## DODATEČNÉ INFORMACE K ZADÁVACÍM PODMÍNKÁM č. 2 VYSVĚTLENÍ, DOPLNĚNÍ A ZMĚNA ZADÁVACÍ DOKUMENTACE

**„Stavební úpravy budovy č. p. 565 na ulici Sv. Čecha v Příboře“**

Ve zveřejněném dokumentu ZD Přílohy č.3 – Projektová dokumentace, výkres D-12 jsou však uvedeny hodnoty odlišné:

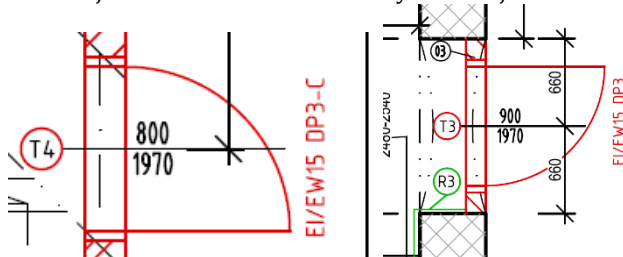
V části položkových rozpočtů je uvedena poznámka protipožární odolnosti do 30 min. Dle PD, výkres D-12 je uvedena hodnota EI/EW 15 DP3-C. Dle PBŘ mají dveře T4 hodnotu EW15 DP3 a dveře T3 hodnotu EW15 DP3-C. Žádáme o upřesnění, co platí, popř. o opravu výkazu výměr.

Požadovaná minimální požární odolnost dveří je 15minut (platí požadavek PBŘ a výkresové dokumentace EI/EW 15 DP3/DP3-C). Požární odolnost je udávána s odstupem 15minut, komentář rozpočtu do 30minut tedy odpovídá požadavku PBŘ a výkresové části.
